**2º TERMO ADITIVO DE ACRESCIMO DE VALOR POR AUMENTO DE QUANTITATIVO
AO CONTRATO Nº 118/2025, FIRMADO EM 09 DE ABRIL DE 2025.**

**EXECUÇÃO DE 8.240M² DE PAVIMENTAÇÃO ASFÁLTICA EM CONCRETO BETUMINOSO USINADO
A QUENTE - CBUQ NA RUA VITÉLIO BULEGON, LINHA CAÇADOR, NO MUNICÍPIO DE RODEIO
BONITO/RS, A SEREM EXECUTADOS EM REGIME DE EMPREITADA POR PREÇO GLOBAL.**

SOLICITAÇÃO PARA ADITIVO CONTRATUAL

**Assunto: Implantação de Faixa de
Segurança Elevada na RS 587**

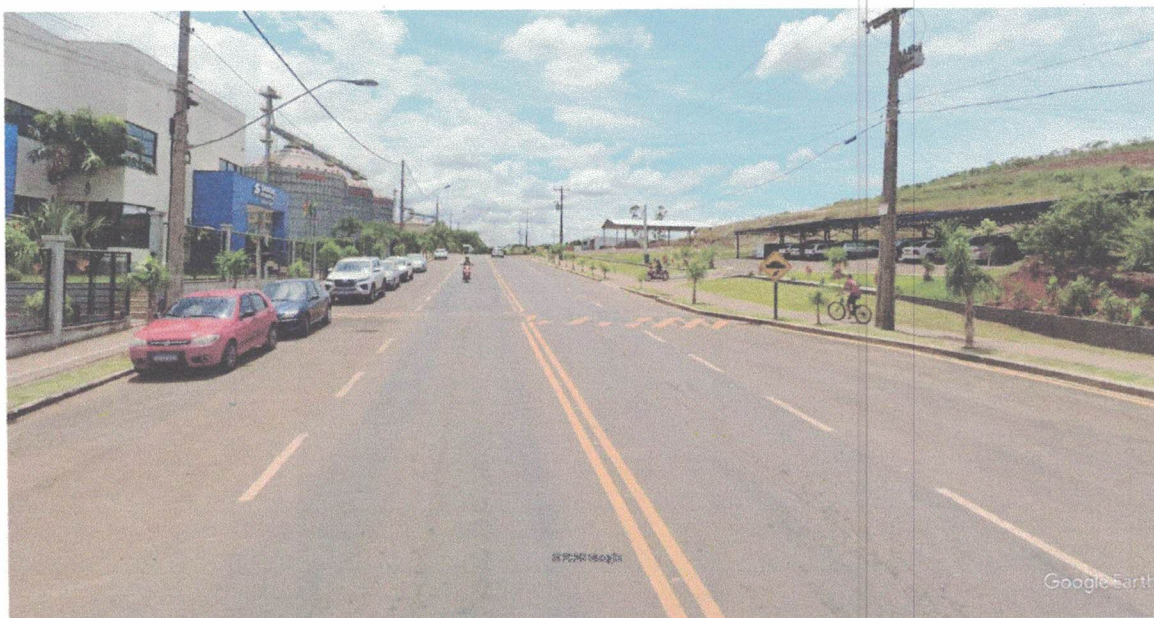
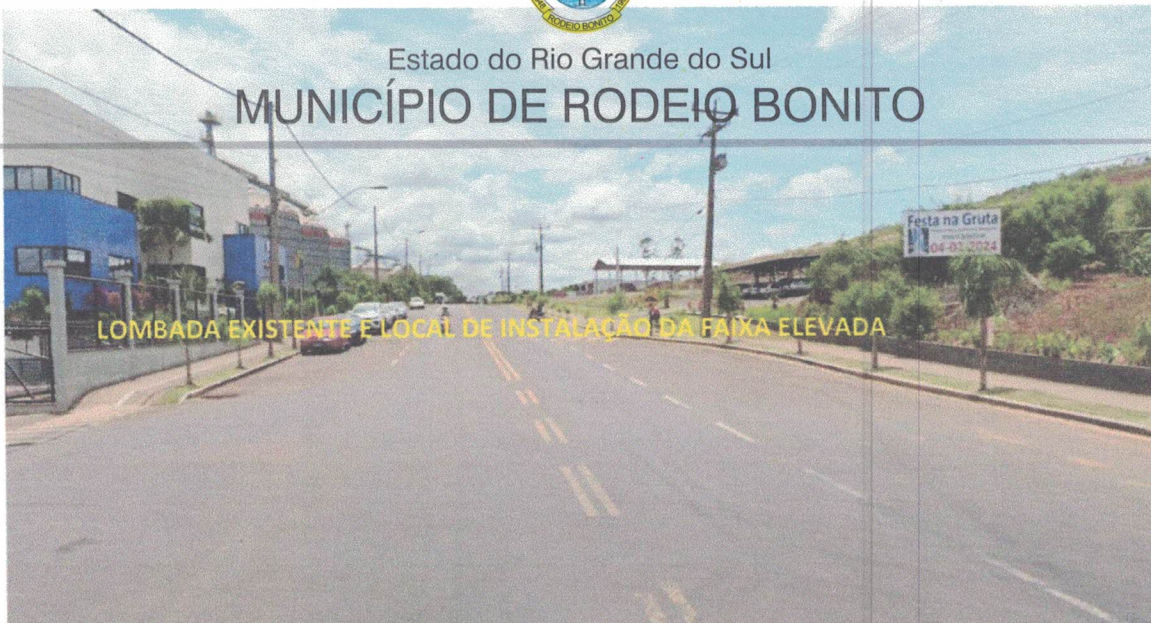
A **implantação de uma faixa de segurança elevada para travessia de pedestres** no trecho da RS 587, em frente às instalações da Suinocultura **Acadrolí**, **justifica-se** pela necessidade de garantir maior segurança viária, especialmente aos funcionários da empresa, que diariamente realizam a travessia da rodovia no deslocamento entre o estacionamento e a indústria.

Atualmente, o local conta apenas com uma **lombada** como medida de redução de velocidade. Entretanto, observa-se que este dispositivo **não tem sido efetivo na moderação do tráfego**, uma vez que veículos continuam transitando em velocidades superiores às adequadas para um ponto de travessia de pedestres, gerando risco constante de acidentes.

A faixa elevada apresenta-se como a solução técnica mais adequada, por reunir as funções de:

- Redutor físico de velocidade, de forma mais eficaz que a lombada isolada;
- Sinalização clara da travessia de pedestres, aumentando a percepção dos motoristas quanto ao fluxo de pessoas no local;
- Acessibilidade, atendendo às normas de mobilidade urbana e garantindo segurança também a pessoas com mobilidade reduzida.
